討 議

第十九卷第十號 昭和八年十月

鐵道線路下暗渠に及ぼす土壓及列車荷重

(第十九卷第六號所載)

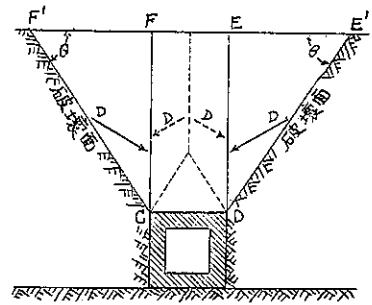
島田氏の原著第三圖、第五圖で見ると孰れも破壊面の起點が暗渠底の左右兩側邊に想定されてある。これは明かに基礎地盤の沈下傾向を豫想した事と成る。従つて又暗渠そのものゝ沈下傾向も豫想されるから、暗渠上面の左右兩側邊を起點とする破壊面も想定される筈である。そうなると、原著第四圖の鉛直土柱 (CDEF) は擴大して圖の如く (CDE'F') となる。この場合原著の如く水平土壓力 $D = 1/2 rh^2 \text{tg}^2(45^\circ - \varphi/2)$ が鉛直摺動面 \overline{DF} 並びに \overline{OE} に働くことゝすると、破壊面の傾斜角 θ は $(45^\circ + \varphi/2)$ で、土楔 (DEE') 並びに (CFF') の全重量は破壊面にのみ働いて、中央土柱には少しも加はらないばかりか、暗渠の沈下傾向に伴ふ鉛直土柱の沈下傾向に因つて該土柱の左右兩側に上向摩擦抵抗力 D の發現も豫想したく成るが、これは次節に説ける理由から妥當なもので無いので、却つて D は土柱に對して、斜下方に働くことすべき様だから、これでは豫期に反して、鉛直土柱の重量軽減所か、却つて、その左右兩側の土楔の重量の一部をも加算せざるを得ないことに成る。

これに反して、軟弱地盤では暗渠の直下には相當な基礎工事が施設されるから、相對的見地から云へば暗渠並びにその直上の鉛直土柱には沈下傾向無く、却つてその左右兩側の土體の沈下が豫想される。これが爲に鉛直土柱の内部にはその中央鉛直面を境界とする左右兩方向への斜下向摺動傾向が誘發される。そこで圖中點線で示した左右兩部の變態土楔の成立が豫想される。かくて鉛直土柱 (CDEF) の重量の一部がその左右兩側の土體によつて支持されるべきは前項に準じて容易に推定されるから暗渠の受くべき鉛直壓力はそれ丈軽減される事は明かだ。

以上の所述から考へると鉛直土柱重量の減殺は暗渠の沈下傾向の豫想される場合に實現しないで、却つてその兩側土體の沈下傾向に因つて得らるべきだとの結論に達するが著者の御高見果して如何。
